Service News

Fiat 500X

55
018.17

KE Включение индикатора подушки безопасности с указанием на ошибку
DTC P0108 - 11 – Техническое решение для сервисной службы

Рис. 2

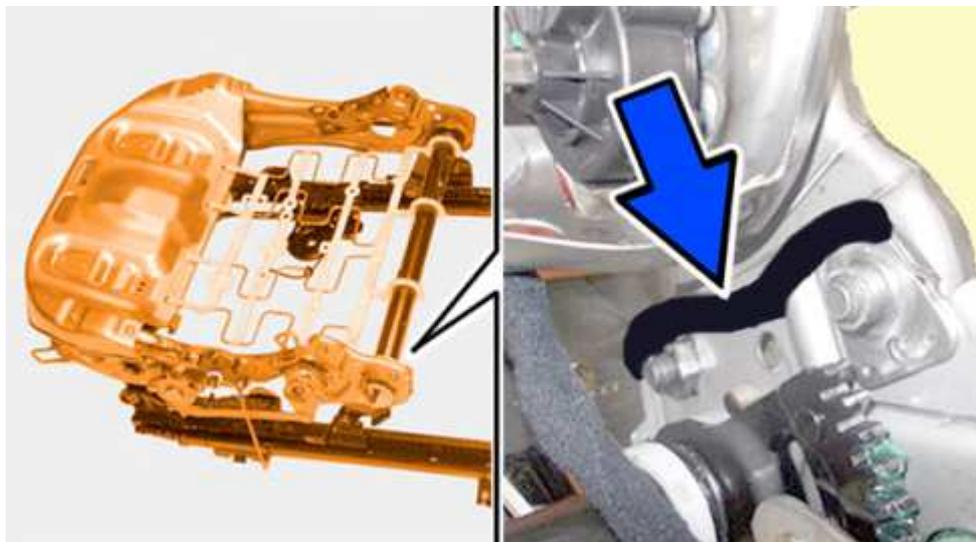
- Снимите сиденье с автомобиля (оп. 7045A10).
- Работая на верстаке, снимите подушку и спинку сиденья (оп. 7045A14 и 7045A18).
- Нанесите несколько полос порезостойкой клейкой ленты на внутренний профиль каркаса сиденья, как показано на рис. 2.

- Соберите сиденье (оп. 7045A14 и 7045A18), заменив кабельную проводку на новую, полученную со склада запчастей.
- Во время сборки сиденья, перед монтажом новой проводки обмотайте порезостойкой клейкой лентой участок проводки, расположенный на уровне ранее защищенного внутреннего профиля каркаса сиденья.
- Установите сиденье на автомобиль (оп. 7045A10).
